柏崎刈羽原子力発電所6号及び7号炉審査資料	
資料番号	KK67-0093 改01
提出年月日	平成28年8月29日

# 柏崎刈羽原子力発電所 6号及び7号炉 可搬型重大事故等対処設備保管場所及び アクセスルートについて (指摘事項に対する回答)

平成28年8月

東京電力ホールディングス株式会社

残留変形図 (Ss-7) 及び地表面残留沈下量 (Ss1~Ss-8)

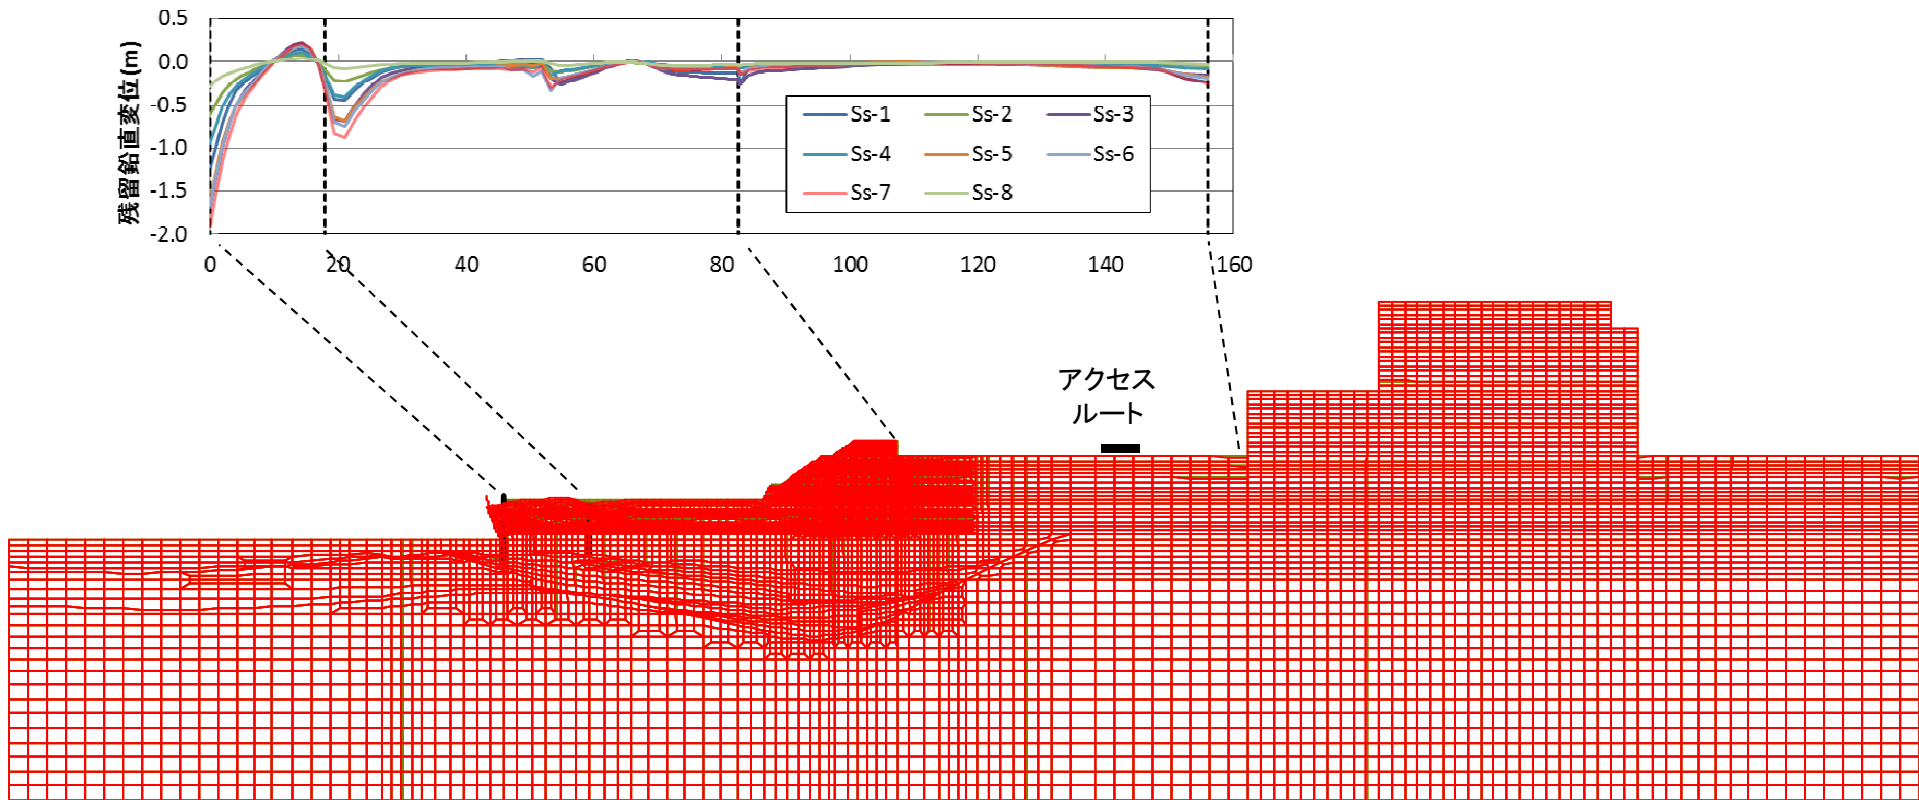
No.	ヒアリング コメント
アクセス ルート の 段差評価	1	沈下箇所の代表性について、選定プロセスを含め説明すること。 (液状化だけでなく、側方流動を要因とした定量的な沈下量等の説明を含む)
	1-1	6、7号炉タービン建屋海側のアクセスルートについては側方流動による大変形の可能性を考慮して、地盤沈下量および水平変形の影響等についての考え方およびその影響度を整理して説明すること。
	1-2	揺すり込みによる体積ひずみ量および沈下量算出手法の妥当性および適用性について具体的に提示すること。

- 二次元有効応力解析「FLIP」の結果、アクセスルートにおける残留沈下量は小さく、側方流動による段差評価への影響はない。

すべり安全率が1を下回るすべり線

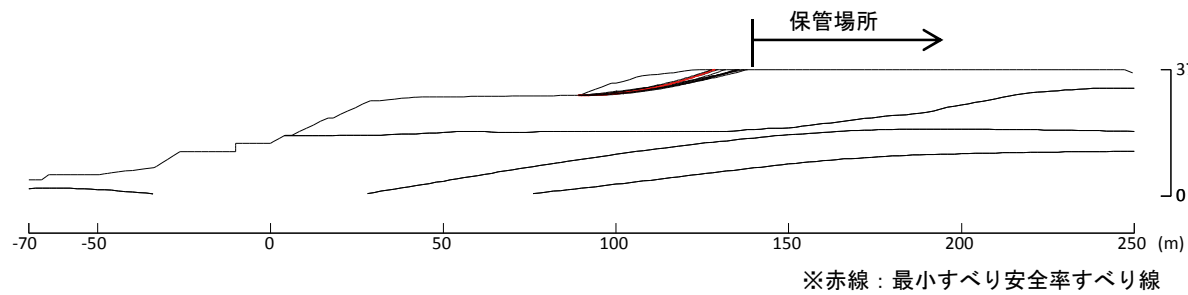
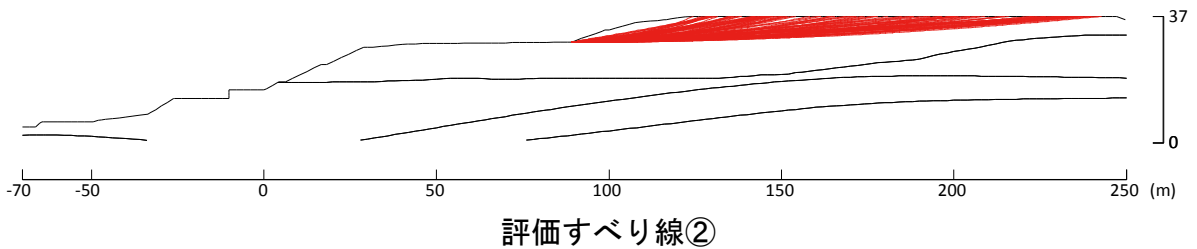
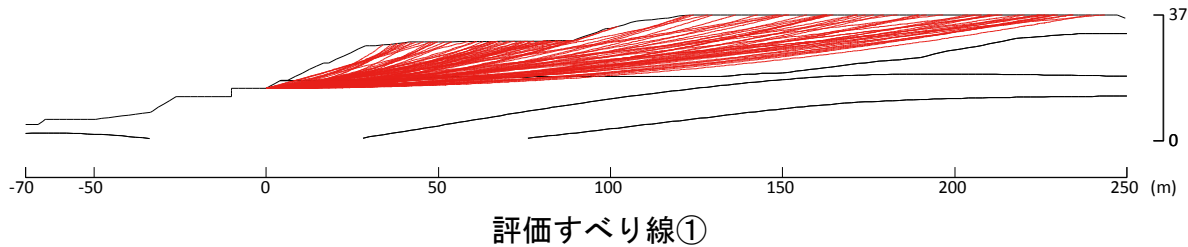
No.	ヒアリング コメント
アクセス ルート 保管場所 の 斜面評価	2	アクセスルートと保管場所について、基準地震動 $S_s$ による斜面の安定性や支持地盤の支持性能の評価の妥当性並びに斜面等の崩落による堆積形状及び土砂の量を説明すること。（地質調査結果、斜面の網羅的な詳細図、斜面の安定性など）
	2-1	アクセスルート、保管場所の支持性能としての地盤のすべり評価の抽出プロセスと評価方針について、被害形態を網羅的に抽出したうえで体系的に整理して提示すること。
	2-2	円弧法による土砂の堆積量の推定について、最小すべり安全率の時のすべり面による排出土量ではなく、安全率1.0を下回るすべり面の中で最大排出土量となる円弧を基に計算すること。
	2-3	“SHAKE+円弧すべり法”による簡易評価手法については既工認での実績のない評価手法であることから、FEM解析等の信頼性の高い解析手法によって評価結果の妥当性・適用性を確認すること。また、検討断面については代表性の考え方を整理して提示すること。
	2-4	「宅地防災マニュアルの解説」に基づく法肩からの被害影響範囲（H）の適用は既工認での実績のない評価手法であることから、FEM解析等の信頼性の高い解析手法によって評価結果の妥当性・適用性を説明すること。

- すべり安全率が1を下回る斜面の範囲を踏まえて、保管場所を設定する。
